飛行聯隊及航空支廠臺中飛行場等物位置選定ニ關スル意見通牒
設定ノ場合ヲ顧慮シ

昭和十二年三月一日 臺海軍參謀長 萩洲立

首題ノ件参考ノ爲別紙要圖ノ通牒

支廠設置場建物位置要圖

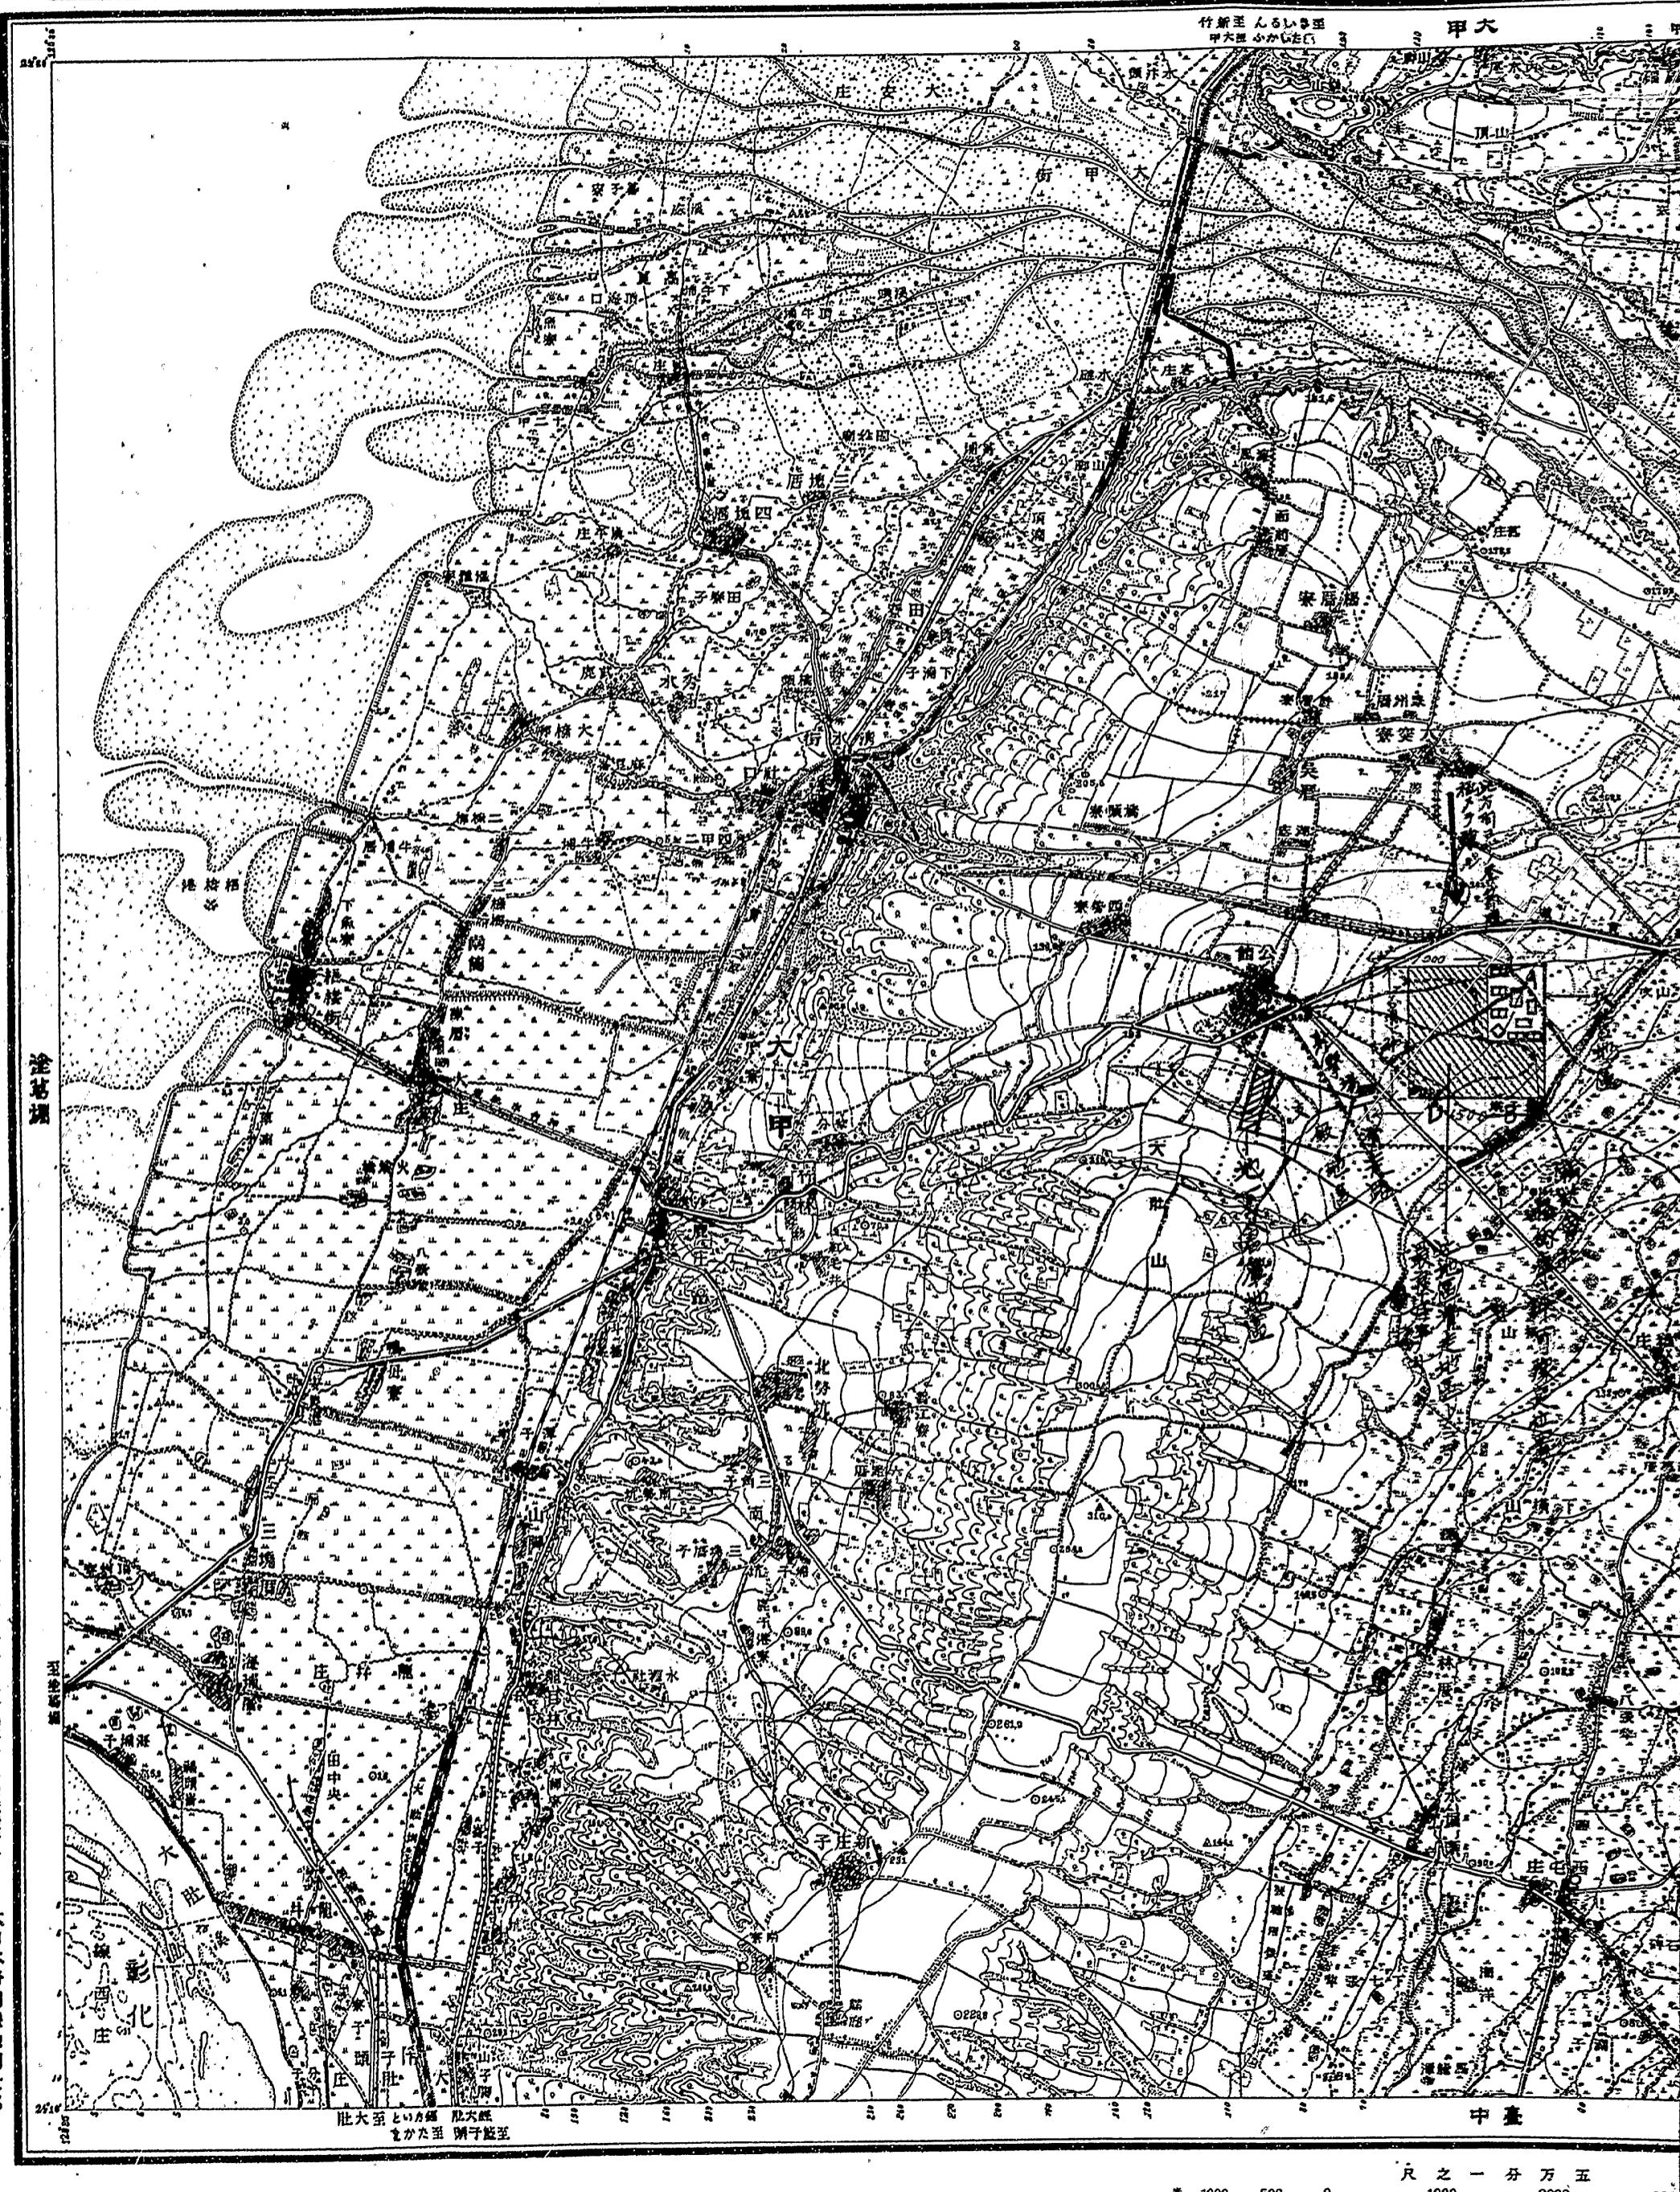
- 一、兵營地區ヲB地區ニ選定スルハ其東南側ニ水流及埔子墘部落アリテ地積狭ク又滑走地區ニ面スル建物ハ強キ季節風ヲ正面ヨリ受ケ飛行機ノ點検整備困難ニシテ適當ナラス
D又ハCニ選定スルハ滑走地區ノ最モ良好ナル部分利用ヲ妨害スルモノニシテ適當ナラス
- A地區ヲ最モ適當トス A地區ハ前記B・C・D等ノ害ナク又滑走地ハA方面ニ擴張スルヨリモ C方面ニ擴張スル方カ良好ナル
滑走地區ヲ得ラルニヨリ A地區ヲ兵營地區トスルヲ可トス
- 二、支廠ノ地區ハ兵營ト分離シテ爆撃ノ損害ヲ避ケ又飛行機ノ離著陸ヲ妨害セサル如ク且地下倉庫ヲ建設スルニ容易ナル如ク公館南側要圖ノ位置ニ選定スルヲ可トス
- 三、滑走地區ハ要圖ノ如ク擴張セハ戰鬪二中隊ノ編隊群ノ同時離著陸ヲ可能トシ又重爆撃機等ノ全搭載ノ離陸モ亦容易ナリ
- 四、宿舍ハ臺中ヲ可トス

臺中一公館道ハ近ク補裝セラル
水道ヲ新設スルヲ要ス
五、本飛行場ヲ輸送會社ノ使用ニ供スル場合ニハ要圖ノ位置ニ事務
所及格納庫ヲ建設セシムルヲ可トス
